BOLLETTINO - BULLETIN

TECNICO • TECHNICAL	●	GRUPPO • GROUP	6
RICAMBI • SPARE PARTS	●	NR • NO	085
INFORMAZIONI • INFORMATION		DATA • DATE	12-12

MODELLI: Atomizzatore AT 800 - AT 8000

OGGETTO: Piastra di rinforzo

PREMODIFICA - OLD ASSY	POSTMODIFICA - NEW ASSY

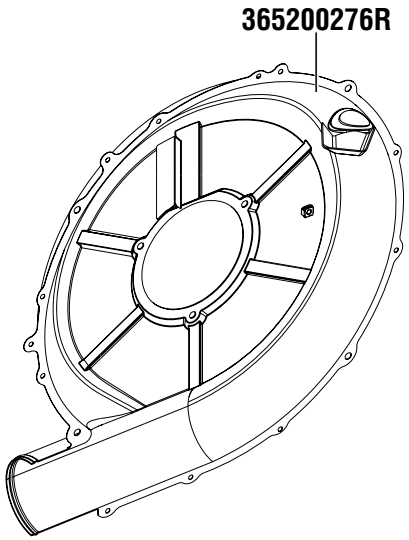
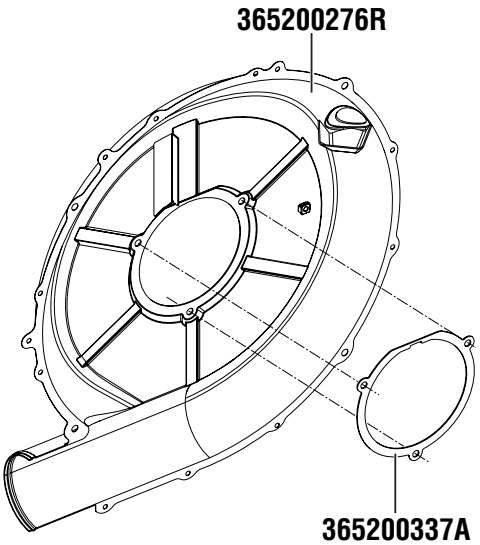
DESCRIZIONE: Miglioramento prodotto. Rinforzata la semi-chiocciola lato motore, con l'introduzione di una piastra interna di rinforzo cod. 365200337A.

DESCRIPTION: Product improvement, strengthening of the half fan case, engine side P/N 365200337A.

INTERCAMBIABILITÁ: Si.

DISPONIBILITÀ RICAMBI: La nuova piastra è disponibile a ricambi.

DECORRENZA: 22/10/12, matr.5342428285

PREMODIFICA - OLD ASSY	POSTMODIFICA - NEW ASSY

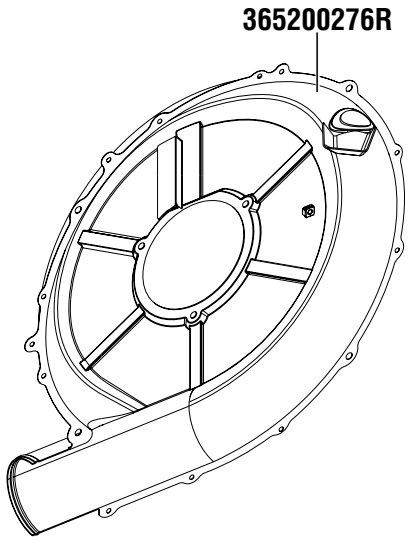
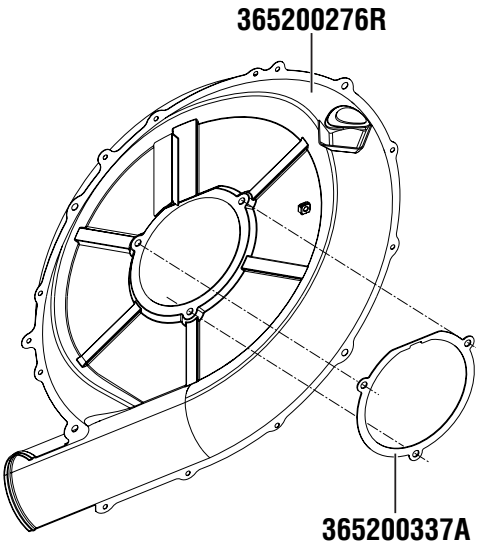
BESCHREIBUNG: Produktverbesserung im Bereich der Motorseitigen Gehäusehälfte. Hier wurde eine Verstärkungsplatte eingeführt mit der Ersatzteilnummer 365200337A.

DESCRIPTION: Product improvement, strengthening of the half fan case, engine side P/N 365200337A.

PREMODIFICA - OLD ASSY	POSTMODIFICA - NEW ASSY

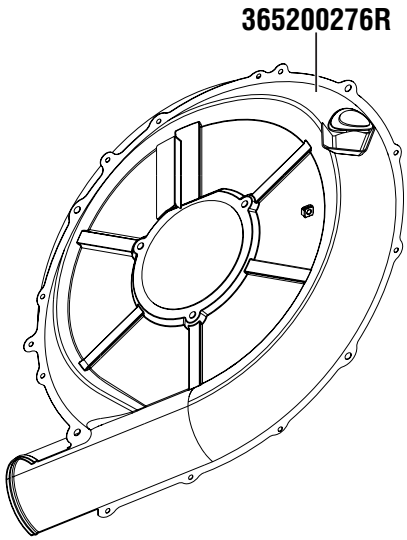
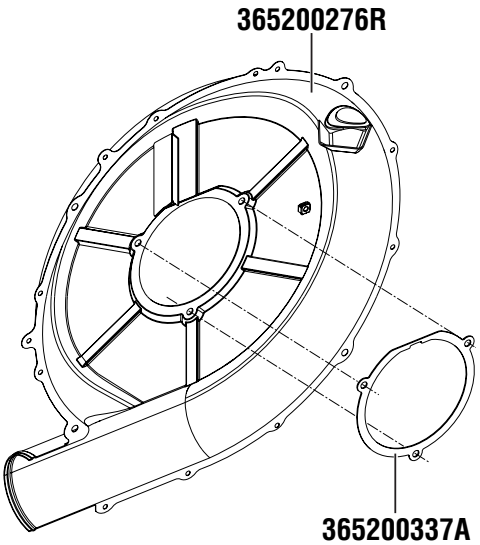
DESCRIPCIÓN: Mejora del producto.Reforzada la semicaracola del lado del motor con una placa interna de refuerzo cod. 365200337A.

DESCRIPTION: Product improvement, strengthening of the half fan case, engine side P/N 365200337A.

PREMODIFICA - OLD ASSY	POSTMODIFICA - NEW ASSY

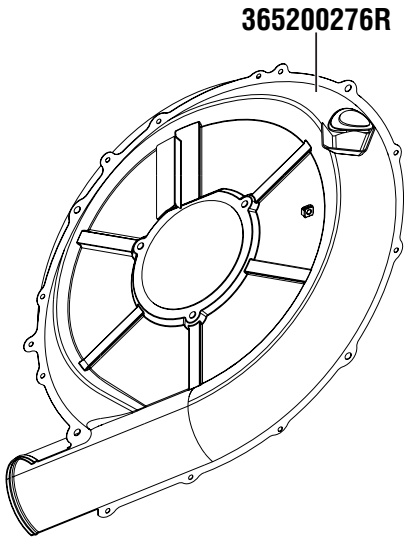
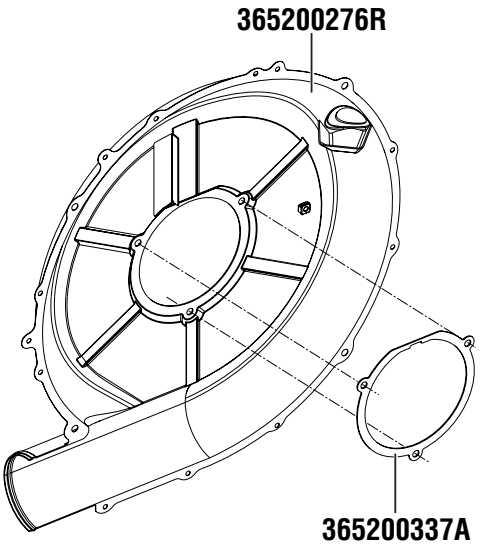
DESCRIPTION: Amélioration produit. Renforcement du carter turbine côté moteur, avec l'introduction d'une palque interne de renfort cod. 365200337A.

DESCRIPTION: Product improvement, strengthening of the half fan case, engine side P/N 365200337A.

PREMODIFICA - OLD ASSY	POSTMODIFICA - NEW ASSY

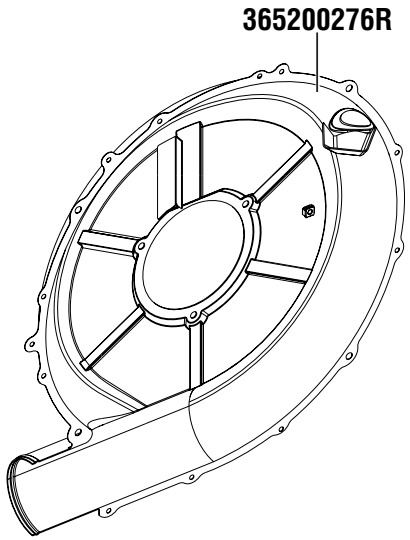
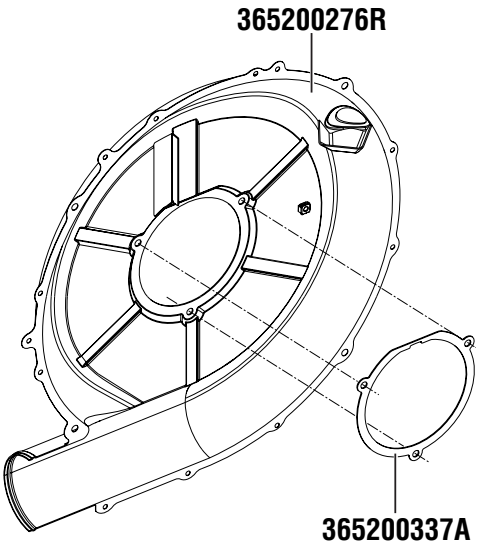
OPIS: Modyfikacja wyrobu, usztywnienie połowy obudowy wentylatora od strony silnika p/n 365200337A.

DESCRIPTION: Product improvement, strengthening of the half fan case, engine side P/N 365200337A.
